**Avis de la Mission Régionale d'Autorité environnementale
Nouvelle-Aquitaine
sur le projet de centrale agrivoltaïque
au lieu-dit *Les Petits Gâts* sur la commune de Liglet (86)**

n°MRAe 2025APNA74

dossier P-2025-17428

Mesures d'accompagnement – Annexe 6 p. 200

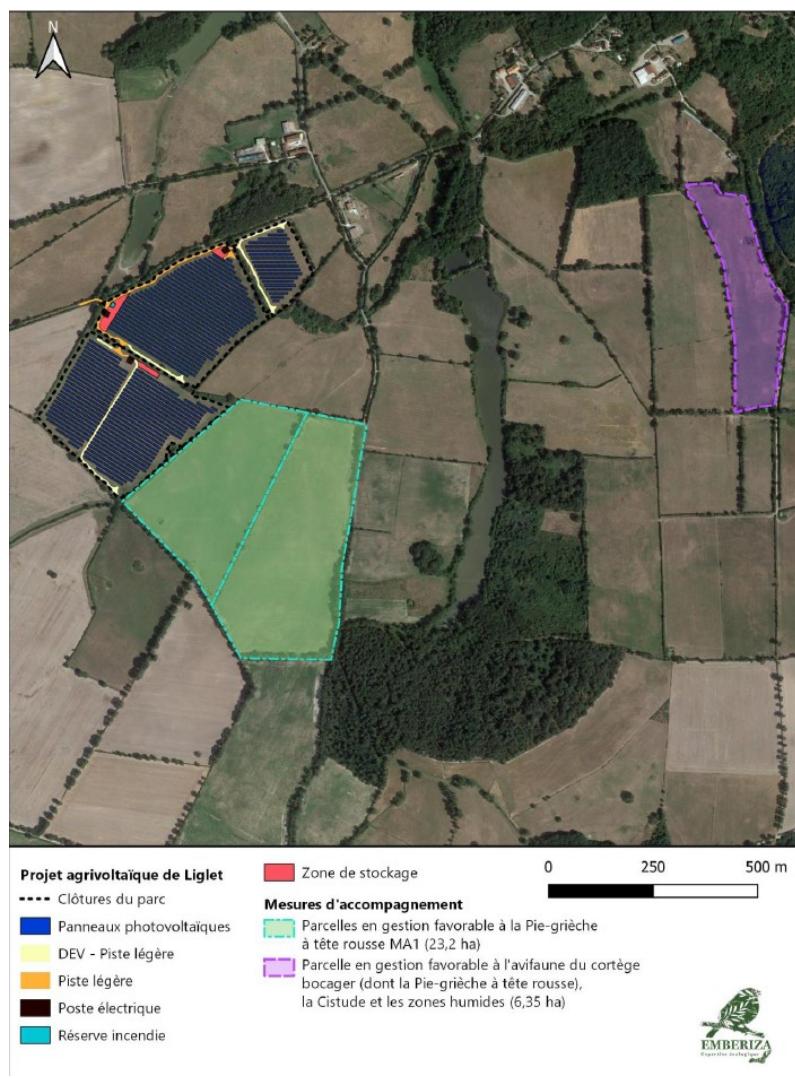
A titre de mesure d'**accompagnement**, le projet prévoit la mise en gestion de prairies favorables à la Pie-grièche à tête rousse et aux oiseaux des écosystèmes bocagers, à la Cistude et aux amphibiens (MNat -A1). Une convention cadre versée au dossier garantit le maintien de prairies permanentes sur ces parcelles et précise la mesure envisagée (état initial et localisation des parcelles, mesures de gestion et de suivi).

Mesures de compensation – Annexe 6 p. 181

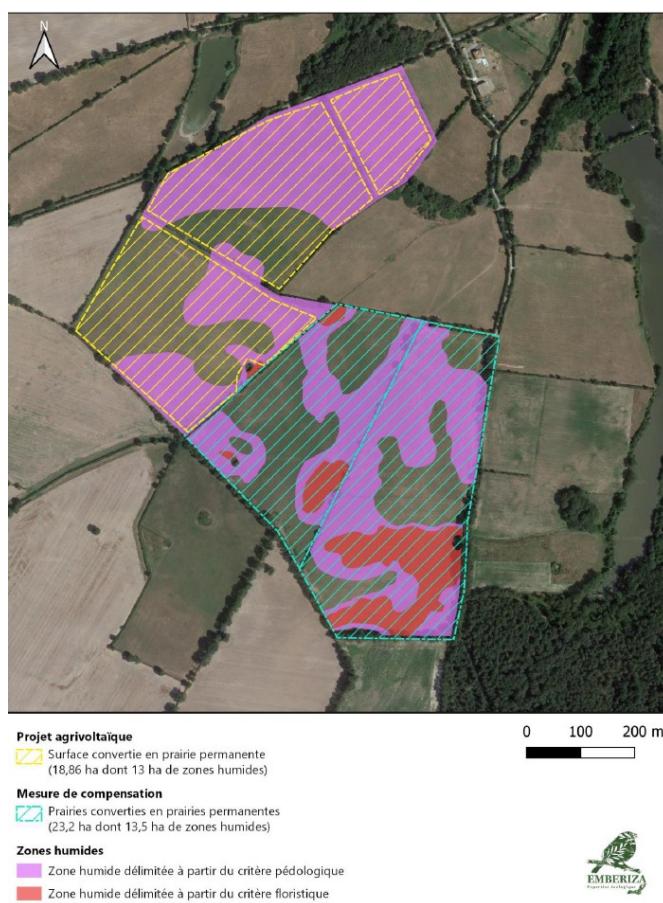
Les surfaces retenues pour la **compensation** représentent 13,4 ha (pour un ratio de 3,04). Ces mesures, précisées par une convention cadre versée au dossier, feront l'objet d'un examen dans le cadre du dossier loi sur l'eau (état initial et localisation des parcelles de compensation, équivalence fonctionnelle, pérennité des mesures, plan de gestion, mesures de suivi) (MNat-C1).

La MRAe recommande de prévoir, en phase de travaux, un suivi des sols et de l'hydrologie des zones humides situées dans l'emprise du projet et, en phase d'exploitation, un suivi de l'évolution des fonctions des zones humides (pédologie, hydrologie, flore et faune) prévues par les actions de gestion proposées sur le site de compensation.
